**AVIS RELATIF À LA PROTECTION
CONTRE LES EVENTUELS EFFETS NOCIFS ET NUISANCES
PROVOQUÉS PAR LES RAYONNEMENTS NON IONISANTS
GÉNÉRÉS PAR DES ANTENNES ÉMETTRICES STATIONNAIRES**

Commune : MOUSCRON - Exploitant : TELENET GROUP

Référence exploitant : HT1818A

Rapport n° 3599 / 2023

Figure 1 : Vue en plan des lieux de séjour et des points de contrôle

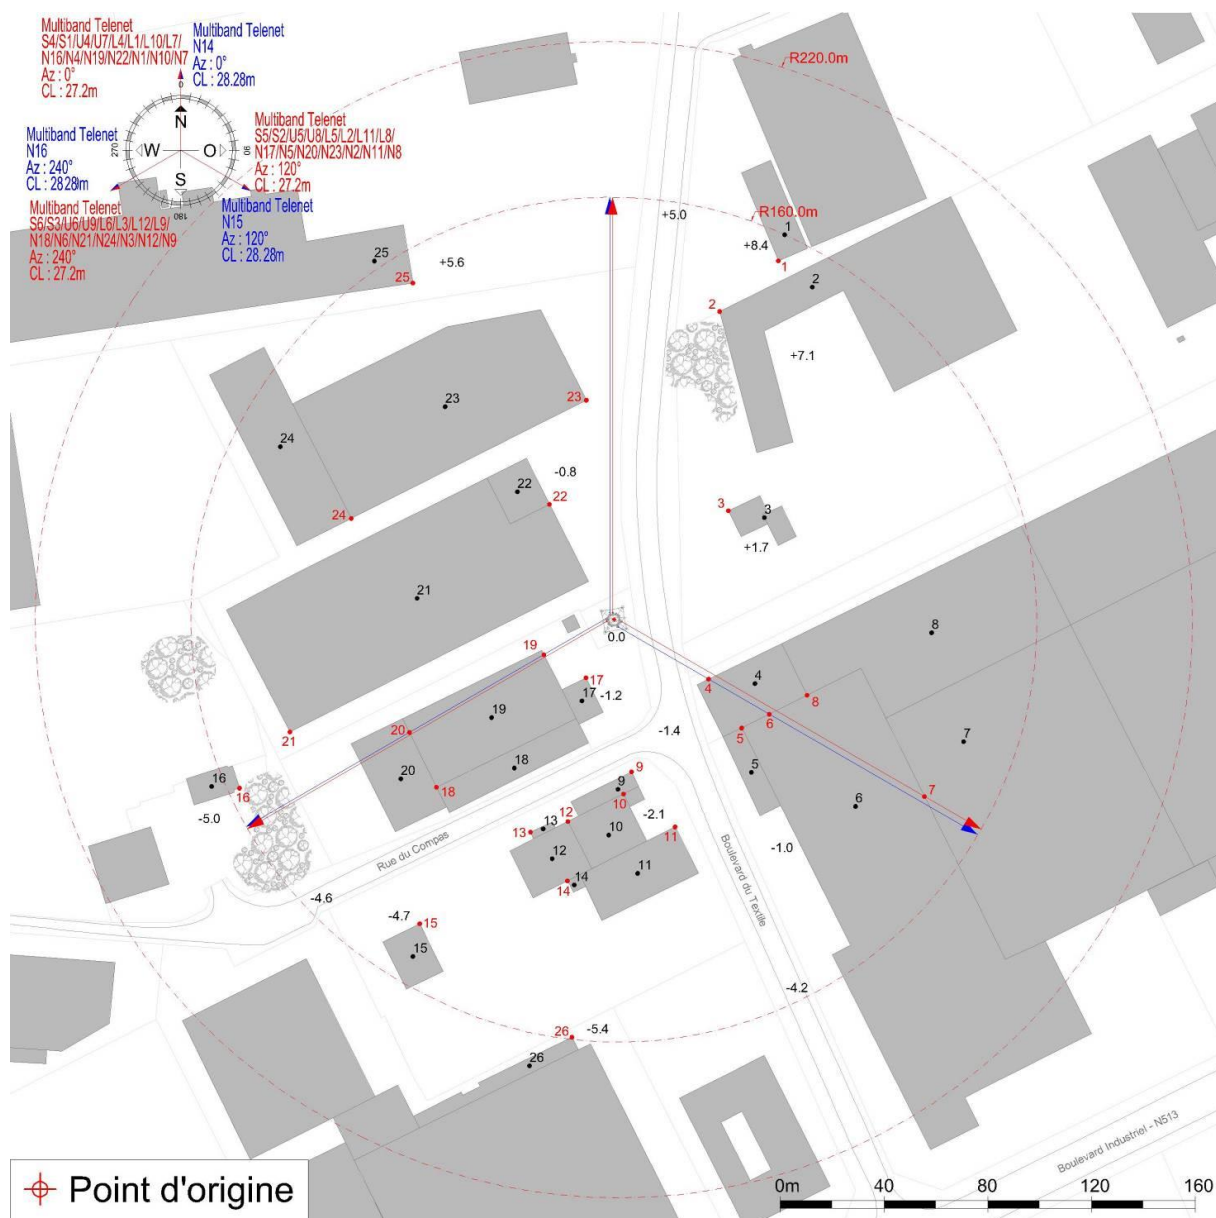
Les fréquences d'émission, la puissance rayonnée par chacune des antennes et leur gain permettent de déterminer le rayon de la zone à analyser. Tout dépassement de la limite par installation est exclu en dehors de cette zone. Le tableau 2 reprend les 35 LS² pour lesquels l'indice d'exposition est le plus élevé. Les différentes colonnes indiquent :

- le numéro du point de contrôle repris sur un des plans de la figure 1;
- le numéro du LS dans lequel se trouve le point de contrôle de la 1^{ère} colonne ;
- l'atténuation d'obstacle prise en compte pour le calcul de l'indice d'exposition dans le LS ;
- le résultat du calcul de l'indice d'exposition.

En ce qui concerne les antennes de l'installation mentionnées dans le tableau 1, la distance maximale à laquelle la limite pourrait être atteinte, à l'extérieur, est égale à 173,1 m. S'il n'y a pas de LS à une distance inférieure, les antennes respectent forcément la limite d'immission.

Dans le cas des LS situés à l'intérieur des bâtiments, une atténuation d'obstacle est prise en compte et il en résulte que la distance maximale à laquelle la limite pourrait être atteinte se réduit à 122,6 m.

Figure 2 : Vue en plan des installations d'antennes dans un rayon de 300 mètres autour de l'installation faisant l'objet de la demande d'avis

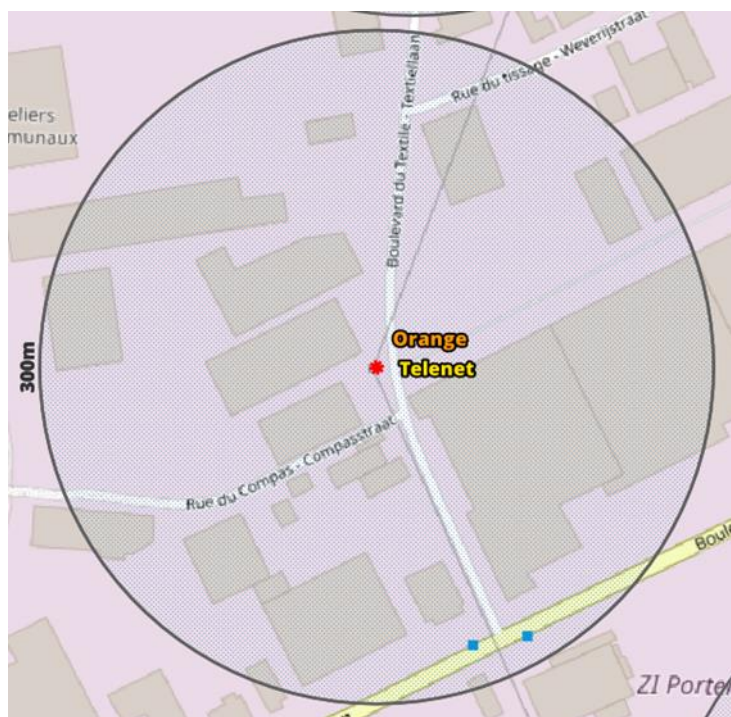
Le plan en projection verticale de la figure 2 indique la localisation des antennes actives éventuelles visées par le décret et situées dans un rayon de 300 mètres autour de l'installation référencée dans le paragraphe 2. Les données de localisation de ces antennes et les avis correspondant sont accessibles via le cadastre en ligne des antennes émettrices stationnaires⁶.

Compte tenu du nombre d'installations localisées dans la figure 2, il apparaît que l'intensité du rayonnement électromagnétique généré, dans les lieux de séjour situés à proximité de l'installation référencée dans le paragraphe 2, par l'ensemble des antennes émettrices stationnaires de l'ensemble des exploitants du même site d'antennes émettrices stationnaires respecte la limite fixée à l'article 4, § 2 du décret.
